青銅製ねじ込み形Y形ストレーナーの部品交換される時の確認

TM B10YT20170209

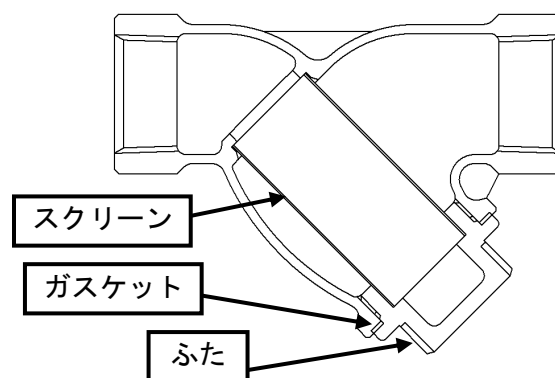
この製品は生産時期（2017 年 4 月の前後）によって、2種類の製品があります。交換部品（ふた・ガスケット、スクリーン）はそれぞれ寸法が異なります。交換部品が必要な場合、既に配管されている種類を確認してからご発注ください。

異なる部品の取付けは、外部漏れ・ストレーナー機能損失・各部破損などの原因となります。

製品記号	見分けかたのポイント	交換部品
旧	B10Y B10Y N 10Y-CN 10Y-HN	斜めの鋳出 鋳出が無い 又は シールが張付けてある	B10Y 用 ・ふた ・ガスケット ・スクリーン をご用命ください。
新	B10Y T B10Y T N 10Y T-CN 10Y T-HN	10K-3/4 F Fの鋳出	B10Y T 用 ・ふた ・ガスケット ・スクリーン をご用命ください。

また、部品交換される際は、必ず種類を確認してから作業の実施をお願いいたします。

種類の確認方法については、下表をご覧ください。
